חוות דעת מומחה

- מזמין חוות דעת : גרישא
- מהות הנכס נושא חוות הדעת : **דירה בבית משותף**
- כתובת הנכס : **חולון, מעלות מס' 20, קומה 6, דירה 23**
- מטרת חוות הדעת : **איתור ליקויי בנייה**

בתאריך **7.06.2021** ערכתי ביקורת בנכס הנדון במסגרתה ערכתי בדיקות וצילומים, לתיעוד והמחשה של הממצאים. חלק מהצילומים יצורפו בדו"ח להלן.

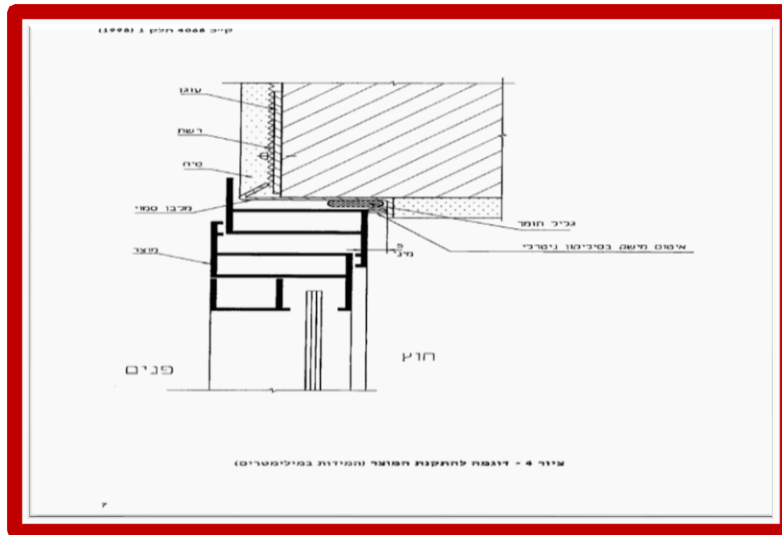
5.2.3. הלבשה הותקנה בצורה לא תקינה – אינה צמודה לקיר

התיקון: יש לפרק ולהרכיב מחדש בתורה תקינה ואסתטית

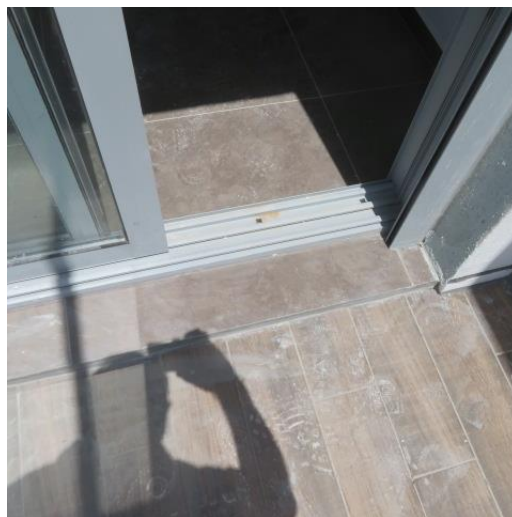
5.3.2. המסגרת לא מקובעת לקיר בצורה תקינה

התיקון: יש לקבע את המסגרת בצורה תקינה ויציבה, יש לבצע מילוי גמיש (מרק)

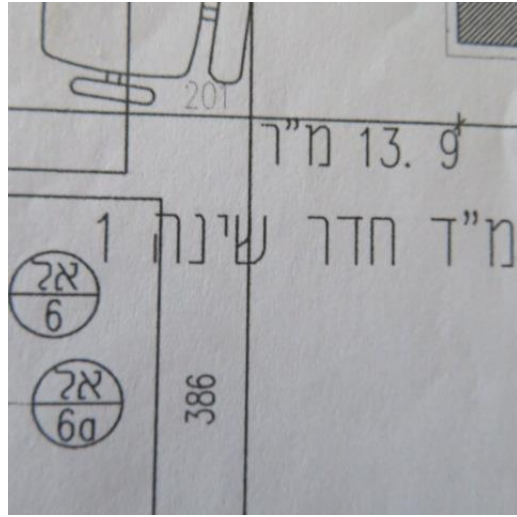
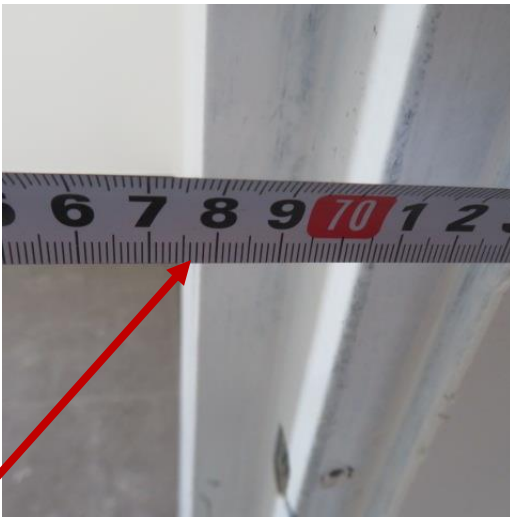
6.2.2. רוחב מעבר פנוי שנמדד הינו 68 ס"מ, הואיל וממ"ד הוגדר כחדר שינה רוחב מעבר הפנוי לא יפחות מ – 70 ס"מ, על פי דרישות **"פיקוד העורף"** ו**תקנות התכנון והבנייה**

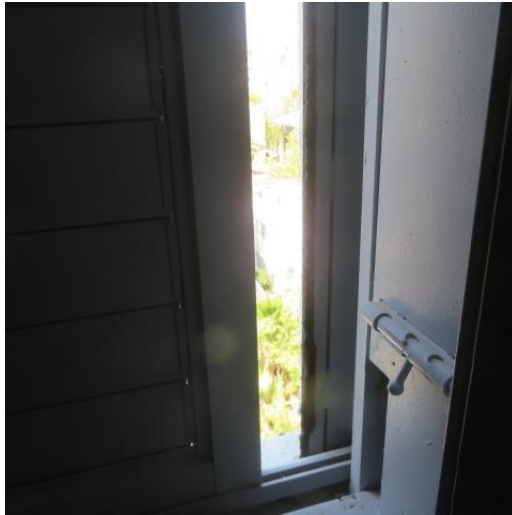
6.3.1. לא הותקנו מעצורי אגפי התריס

התיקון: יש להרכיב

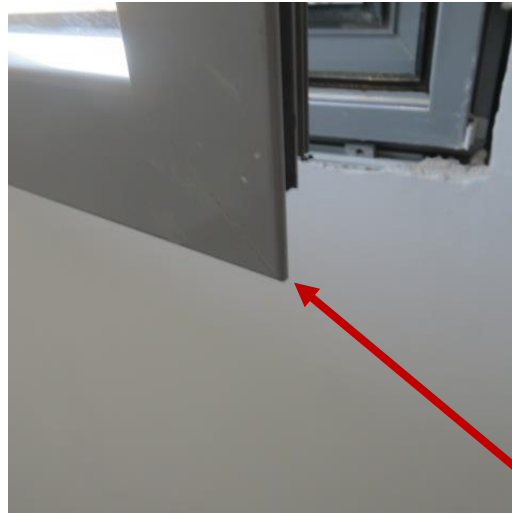
6.3.3. לא הותקנו מגיני פינות
התיקון: יש להרכיב

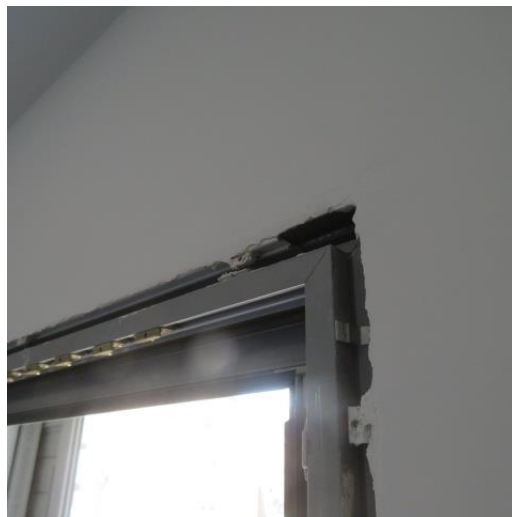
6.3.4. לא הותקנה הלבשת החלון
התיקון: יש להרכיב בצורה תקינה ואסתטית

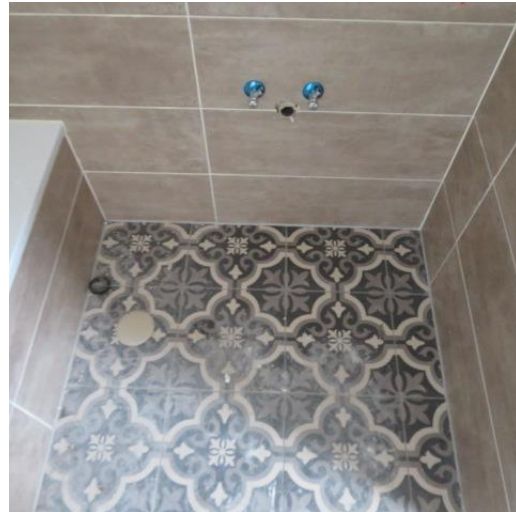
7.2.2. לא אותר מחסום רצפה לקבועה (כיורי חדר רחצה ושרותי אורחים) במרחק פחות מ – 30 ס"מ,

התיקון: יש להרכיב מחסום ריצפתי של הכיורים לפי דרישות **הל"ת**,
לרבות העבודות הכרוכות

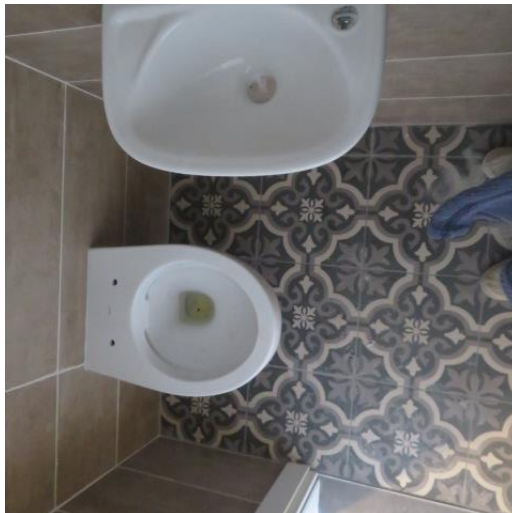
7.2.3. מרחב שימוש של כיור/אסלה בשרותי אורחים קטן מדי, בניגוד לדרישות **הל"ת** :
מצ"ב ציטוט מהל"ת

התיקון: יש להזיז כיור לפינת החדר, כולל עבודות הכרוכות (כמו: פירוק כיור וצנרת, העברת צנרת ניקוז והספקת מים, לפרק ולהרכיב מחדש אריחי החיפוי והריצוף ועוד....)

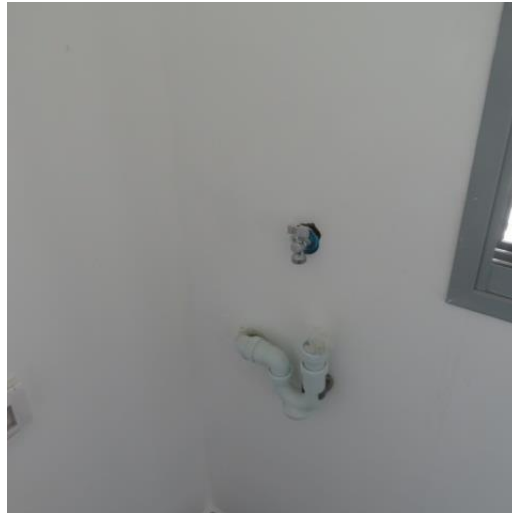
7.2.4. לא בוצע ברז מים חמים למכונת הכביסה, בניגוד לדרישות **הל"ת**
 להלן ציטוט מ**הל"ת** - חובת מים חמים למכונת כביסה

התיקון: יש להרכיב נק' מים חמים על פי דרישות **הל"ת**, לרבות העבודות הכרוכות

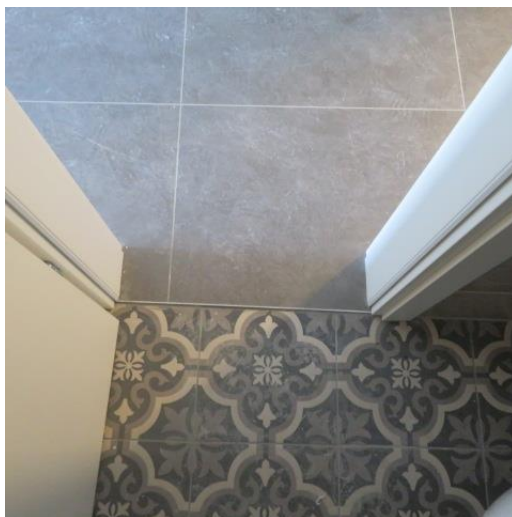
7.5.2. המסגרת לא מקובעת לקיר בצורה תקינה

התיקון: יש לקבע את המסגרת בצורה תקינה ויציבה, יש לבצע מילוי גמיש (מרק)

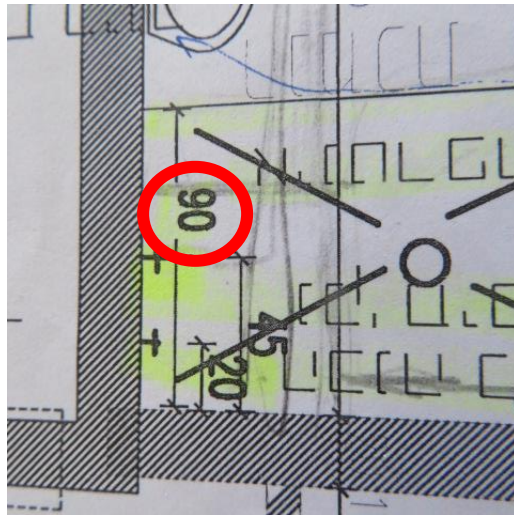
8.3.2. אין גישה נוחה למרכזיית המים (מחלק) בניגוד לת"י 5434.6:

בנוסף, בהרכבת מתלה כביסה המחלק יפריע לחלק מהחבלים

התיקון: יש להתקין את מרכזיית המים בצורה מסובבת כלפי חדר שרות, כך שתתאפשר גישה נוחה

לתחזוקה בהתאם להוראות התקן ולסדר צנרת. יש להרכיב מתלה כביסה

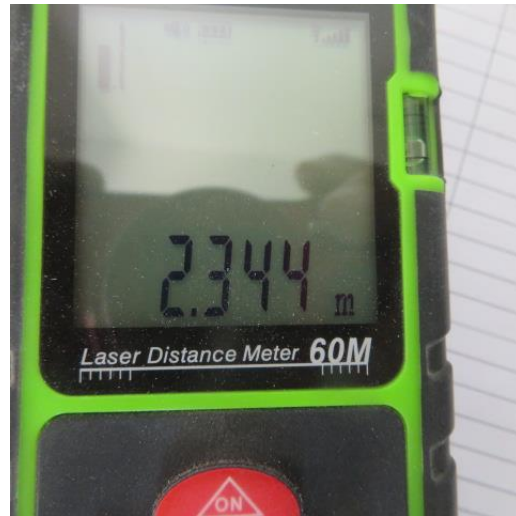
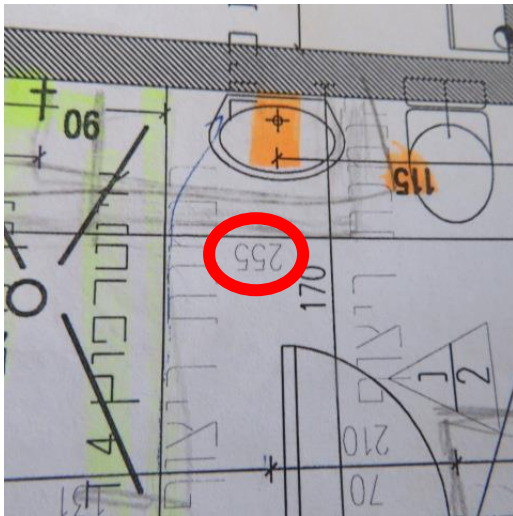
8.3.3. רוחב תא המקלחת שנמדד הינו 79.5 ס"מ, במקום 90 ס"מ במצב המתוכנן

8.3.4. בנוסף, הותקן כיור 60 ס"מ במקום כיור 70 ס"מ המתוכנן

8.3.5. הליקוי נוצר כתוצאה מהקטנת הרוחב של החדר : 234 ס"מ במקום 255 ס"מ המתוכנן

התיקון: יש להגדיל רוחב התא על פי המתוכנן ולהרכיב פרופיל אלומיניום בהיקף התא

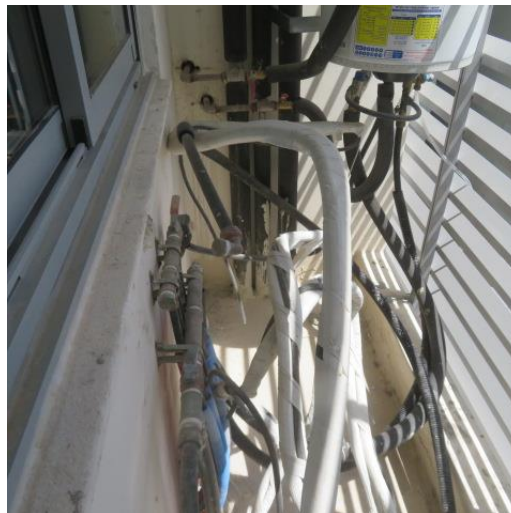
8.6.3. לא בוצע סידור צנרת
התיקון: יש לסדר

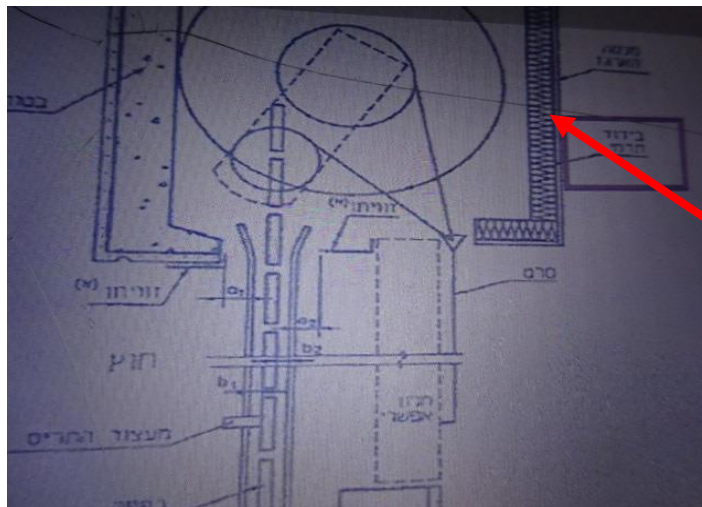
10.3. מישקי הריצוף מחליפים גוון.

התיקון: יש לשקם את המראה של מישקי הריצוף (לפי צורך) לדוגמת "קלינר 5000 - NTSI".

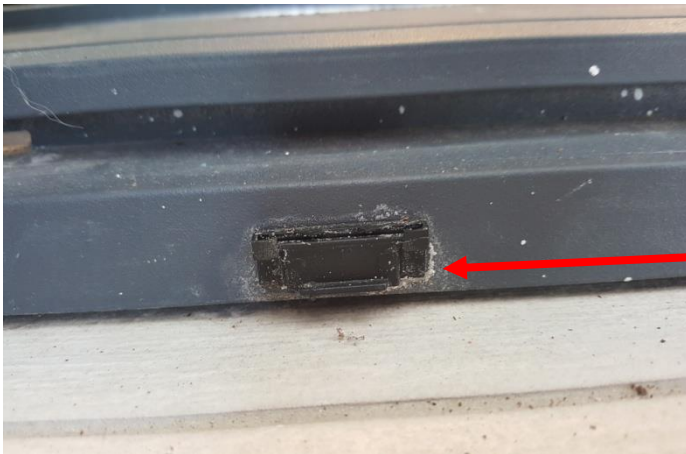
10.5.1. חסרים שסתומי ניקוז בתחתית פרופילי האלומיניום. מדובר במכסים מפלסטיק המאפשרים ניקוז מים תקין מתוך חלל פרופיל האלומיניום ומונע חדירת רוח/חרקים אל תוך חלל הפרופיל.

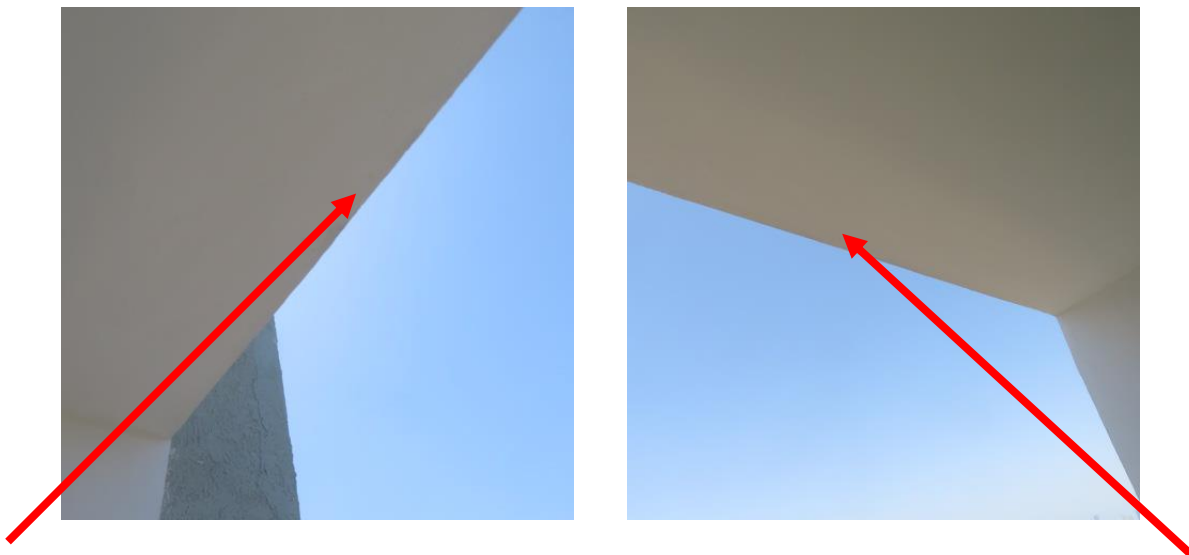
זאת בניגוד לדרישות המפורטות **בת"י - 1555.3**.

התיקון: תיקוני מילוי רובה בין האריחים בשטח הנרחב בכדי לקבל גוון אחיד וביצוע מישקים בצורה תקנית לכל עומק המישק. יידרש לבצע ניקוי יסודי של המישק נדרש. את העבודה יש לבצע בצורה ידנית בעזרת כלי חד ולבצע מילוי. יודגש כי מדובר בעבודת נמלים". יתכן ויידרש גם פירוק ושחזור האריחים.

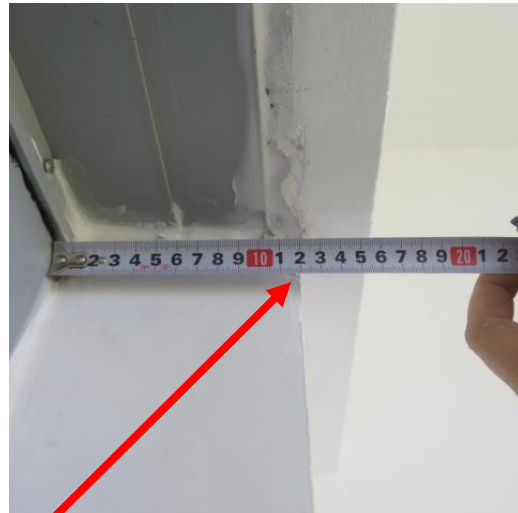
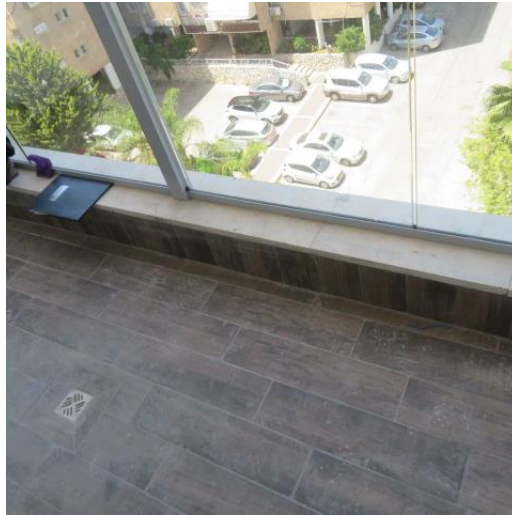
בנוסף, רוחב הגלפים אינו אחיד ואותרה בליטת הקיר לא מתוכננת ;

פגם אסתטי בולט לעין
